変 更 前	変 更 後	変 更 理 由												
<p>2.50 ALPS 処理水希釈放出設備及び関連施設</p> <p>(中略)</p> <p>2.50.2 基本仕様</p> <p>(中略)</p> <p>2.50.2.2 放水設備の主要仕様</p> <p>(中略)</p> <p>(2) 放水トンネル</p> <table border="0" data-bbox="201 655 943 789"> <tr> <td>基 数</td> <td>1 式</td> </tr> <tr> <td>主要寸法</td> <td><u>延長 1,034m</u> 内径 2,590mm</td> </tr> <tr> <td>構 造</td> <td>鉄筋コンクリート造 (コンクリート：42N/mm²，鉄筋：SD345)</td> </tr> </table> <p>(以下省略)</p>	基 数	1 式	主要寸法	<u>延長 1,034m</u> 内径 2,590mm	構 造	鉄筋コンクリート造 (コンクリート：42N/mm ² ，鉄筋：SD345)	<p>2.50 ALPS 処理水希釈放出設備及び関連施設</p> <p>(中略)</p> <p>2.50.2 基本仕様</p> <p>(中略)</p> <p>2.50.2.2 放水設備の主要仕様</p> <p>(中略)</p> <p>(2) 放水トンネル</p> <table border="0" data-bbox="1418 655 2190 856"> <tr> <td>基 数</td> <td>1 式</td> </tr> <tr> <td>主要寸法</td> <td><u>延長 1,031m</u> 内径 2,590mm</td> </tr> <tr> <td>構 造</td> <td>鉄筋コンクリート造 (コンクリート：42N/mm²，鉄筋：SD345) <u>鉄鋼コンクリート造</u> (コンクリート：42N/mm²，鉄鋼：SM490A)</td> </tr> </table> <p>(以下省略)</p>	基 数	1 式	主要寸法	<u>延長 1,031m</u> 内径 2,590mm	構 造	鉄筋コンクリート造 (コンクリート：42N/mm ² ，鉄筋：SD345) <u>鉄鋼コンクリート造</u> (コンクリート：42N/mm ² ，鉄鋼：SM490A)	<p>外洋上での放水ロケーション設置工事の設置状況を踏まえたトンネル延長の確定 放水トンネル工事の施工方法確定を踏まえた仕様の追加</p>

福島第一原子力発電所 特定原子力施設に係る実施計画変更比較表（第Ⅲ章 第1編）

図 II-6 ALPS 処理水等の分析結果におけるトリチウム、C-14 の濃度分布 (2021 年 3 月末現在)
 ※タンク群の分析結果 (トリチウムは 189 基分、C-14 は 81 基分) をプロット (二次処理試験水は除く)
 ※縦軸はタンクの数を示す (不検出の場合には検出下限値で計数)
 ※本図は測定時点の濃度でとりまとめたものであり、半減期補正はしていない

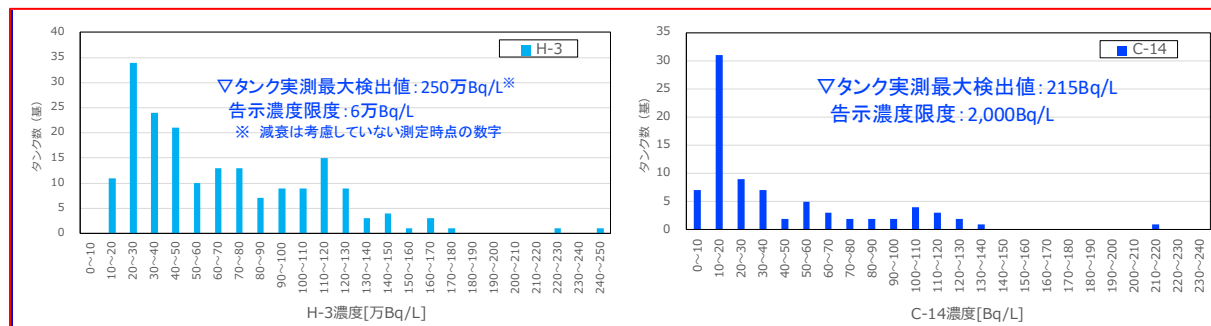
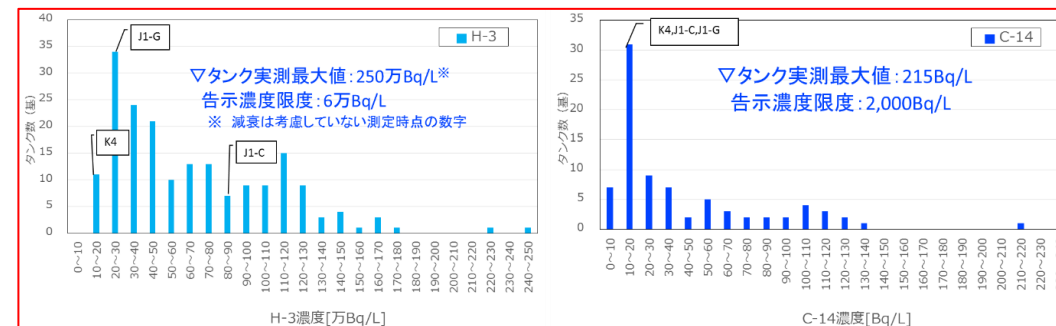
変更前	変更後	変更理由
<p>II-5. 貯蔵されている ALPS 処理水等の放射性物質に関する分析</p> <p>(中略)</p> <p>すなわち、移送先のタンク群 (水の受け入れ時に 8~10 基タンクを連結したもの) が満水になった時に、当該タンク群での ALPS からの水受け入れ中に ALPS 出口 (測定箇所⑦) で採取した試料 (水) の測定結果から、下記の式を用いてトリチウムを除く 63 核種の告示濃度比が 1 未満と推定できるものを ALPS 処理水と、それ以外のものを処理途上水と判定している。</p> $C_{All} = C_{M7} + C_{C-14} + C_{55} < 1$ <p>ここで、</p> <p>C_{All}: トリチウムを除く 63 核種の告示濃度比総和 C_{M7}: 主要 7 核種の測定結果から求められる告示濃度比総和 C_{C-14}: C-14 の告示濃度比 (保守的にこれまでに測定された最大濃度 (215Bq/L) から求められる告示濃度比 0.11 に設定) C_{55}: 62 核種のうち主要 7 核種に含まれない 55 核種に関する告示濃度比総和の推定値 (これまでの測定実績に基づく推定値、0.3 と設定)</p> <p>(中略)</p>	<p>II-5. 貯蔵されている ALPS 処理水等の放射性物質に関する分析</p> <p>(中略)</p> <p>すなわち、移送先のタンク群 (水の受け入れ時に 8~10 基タンクを連結したもの) が満水になった時に、当該タンク群での ALPS からの水受け入れ中に ALPS 出口 (測定箇所⑦) で採取した試料 (水) の測定結果から、下記の式を用いてトリチウムを除く核種の告示濃度比が 1 未満と推定できるものを ALPS 処理水と、それ以外のものを処理途上水と判定している。</p> $C_{All} = C_{M7} + C_{C-14} + C_o < 1$ <p>ここで、</p> <p>C_{All}: トリチウムを除く核種の告示濃度比総和 C_{M7}: 主要 7 核種の測定結果から求められる告示濃度比総和 C_{C-14}: C-14 の告示濃度比 (保守的にこれまでに測定された最大濃度 (215Bq/L) から求められる告示濃度比 0.11 に設定) C_o: <u>トリチウムを除く</u>核種のうち主要 7 核種に含まれない核種に関する告示濃度比総和の推定値 (これまでの測定実績に基づく推定値、0.3 と設定)</p> <p>(中略)</p>	<p>測定・評価対象核種の選定に伴う記載の適正化</p>
